改善箇所説明図

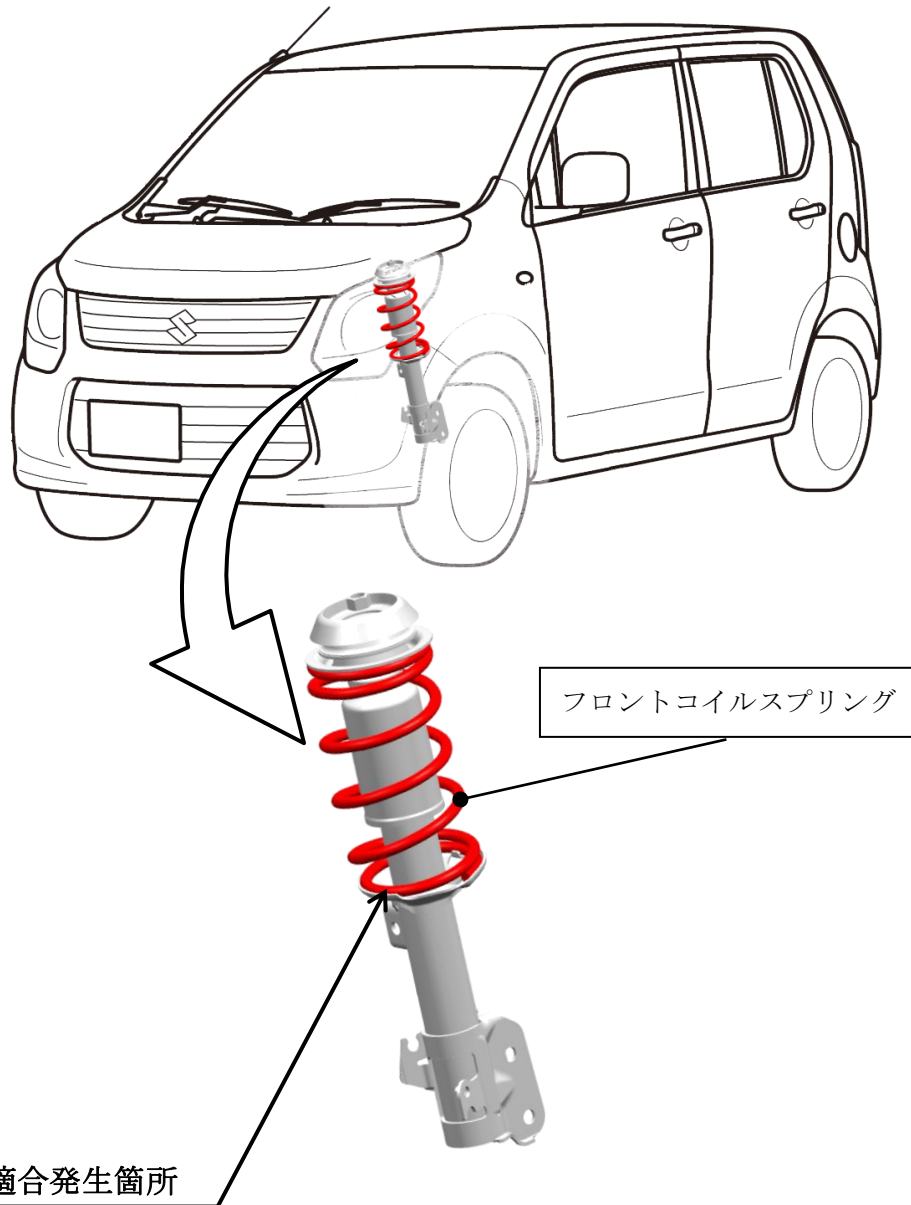
フロントサスペンションにおいて、コイルスプリングの鋼材に対する塗料の密着性が不足しているため、砂や小石を噛み込んだ場合に、塗膜が剥がれやすく、腐食が早期に進行するものがある。そのため、そのまま使用を続けると、コイルスプリングが折損し、最悪の場合、タイヤと接触することでパンクして走行不能となるおそれがある。

全車両、フロントコイルスプリングを対策品に交換する。

識別：ID プレートに茶色のシールを貼付する。
